Mission régionale d'autorité environnementale

**Avis sur le projet « Centrale Éolienne de l'Orvin »
à Gumery et Traînel (10)
porté par la société SAS CENTRALE ÉOLIENNE DE L'ORVIN
filiale NEOEN**

n°MRAe 2021APGE76

Nom du pétitionnaire	SAS CENTRALE ÉOLIENNE DE L'ORVIN NEOEN
Communes	Gumery et Traînel (10)
Département	Aube (10)
Objet de la demande	Construction et exploitation d'un parc éolien de 5 éoliennes et de 2 postes de livraison
Date de saisine de l'Autorité environnementale	12/07/21

Figure 6: Couloirs migratoires et sensibilité avifaune (Schéma Régional Eolien)

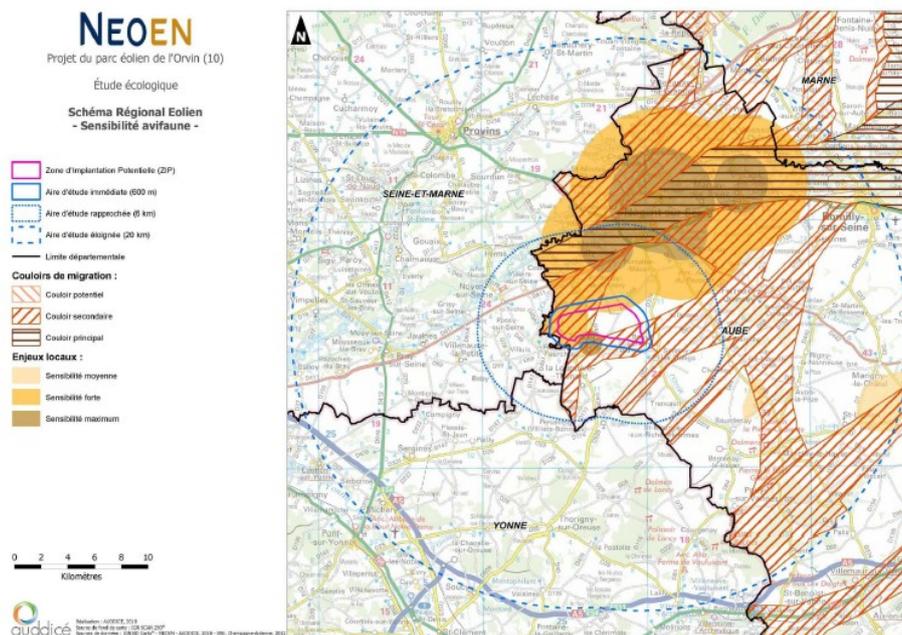
D'après le schéma régional éolien de Champagne-Ardenne, le projet d'implantation de l'Orvin ne se situe pas au sein d'un couloir de migration principal ni dans une zone de sensibilité locale (espèce nicheuse d'intérêt patrimonial fort). Elle est toutefois partiellement chevauchée par un couloir de migration secondaire à l'Ouest de la zone d'implantation.

Figure 7: synthèse des enjeux avifaunistiques après la campagne de 2019

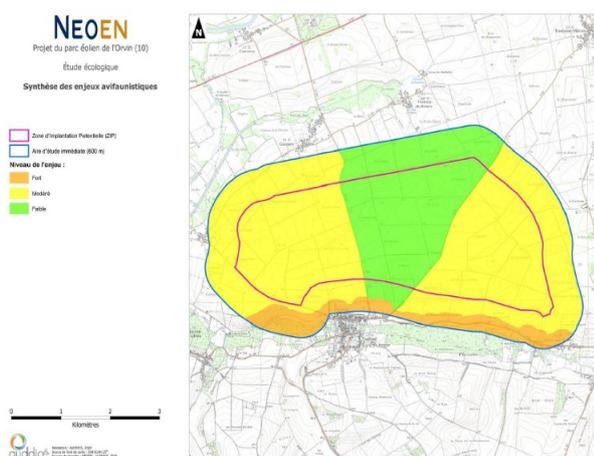
Du fait de l'implantation du projet évitant les zones d'enjeux forts tels que les axes de migrations principaux, l'impact du projet sur la faune volante est limité.
